AUTO

POR MEDIO DEL CUAL SE FORMULAN UNOS REQUERIMIENTOS Y SE ADOPTAN OTRAS DETERMINACIONES

Expediente 056070221603

DISEÑO OBRA DE CAPTACIÓN Y CONTROL PARA CAUDALES MENORES DE 1,0 L/s.

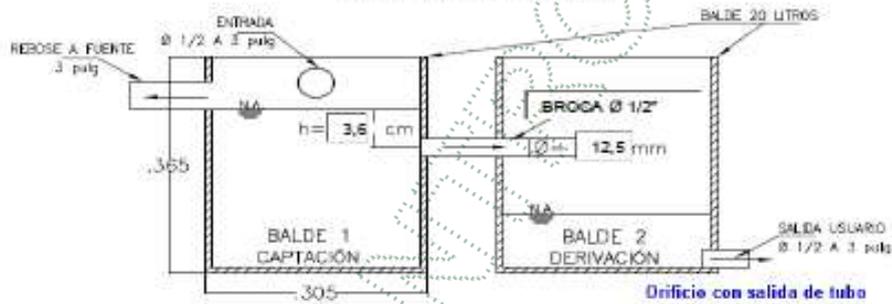
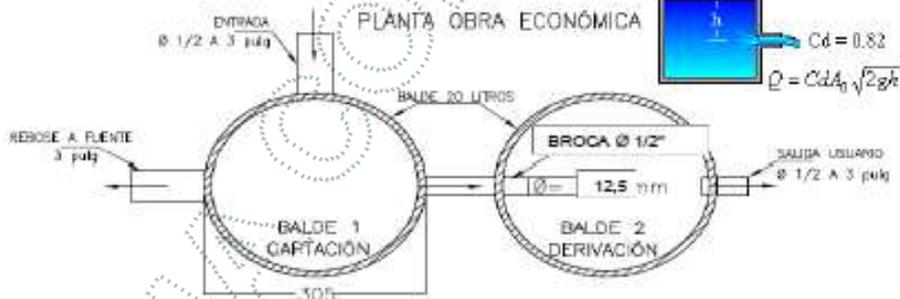
2. La obra de captación y control de caudal implementada en la fuente denominada Nacimiento “Limalu”, en el punto con coordenadas latitud: 6° 2' 57.048" N, longitud: -75° 26' 41.784" O y una altitud de 2403 msnm, no garantiza que se capte el caudal otorgado por Cornare en el artículo primero de la Resolución 131-0511-2015 del 30 de julio de 2015.

4. La parte interesada no cumple con el numeral 1 del artículo segundo de la Resolución 131-0511-2015 del 30 de julio de 2015, que deben conservar el caudal ecológico equivalente a un 25% del caudal del nacimiento denominado “Limalu” y los sobrantes no son conducidos por tubería para la misma fuente para prevenir riesgos de erosión del suelo.
5. Sujeto a cobro: NO

1. Implemente los diseños de la obra de captación y control de pequeños caudales entregados por Cornare, e informe por escrito o correo electrónico para su verificación y aprobación en campo. En caso de no adoptar dichos diseños, deberá construir una obra que garantice la derivación del caudal autorizado y remitir por escrito o correo electrónico los diseños correspondientes para su respectiva verificación y aprobación en campo.
2. Ajuste la obra de captación y control para que garantice la conservación del caudal ecológico, equivalente al menos al 25% del caudal del nacimiento denominado "Limalu", y que los excedentes sean conducidos mediante tubería hacia la misma fuente, con el fin de prevenir riesgos de erosión del suelo.

1. La carga sobre el tubo de control (h) se mide desde la mitad de éste (eje del tubo) y debe ser mayor a 2 cm y menor a 6 cm. El tubo de control funcionará a flujo libre. (Ver Imagen)

2. Para diámetro de orificio menor a tubería de 1/2 pulgada, se instalará un tapón en ésta y se le realizará perforación con broca de acuerdo al diámetro seleccionado en la tabla.

3. Realizar ajustes en la obra una vez construida, para que el caudal aforado corresponda al caudal otorgado con una diferencia de $\pm 10\%$
4. Utilizar protección (granada) en la tubería de entrada a la obra de control con el fin de evitar el ingreso de sólidos a la estructura.

5. La obra debe ser construida en la orilla del cauce y no dentro de éste (Rebose mínimo de Ø 3").
6. De no acogerse a los diseños de Cornare, el interesado deberá aportar sus propios diseños los cuales deberán garantizar el caudal otorgado.

7. Se sugiere que el diseño económico (Balde) solo se le entregue a los caudales menores a 0.1 L/s
8. Los baldes se deben anclar en el terreno hasta por lo menos 0.20 m.
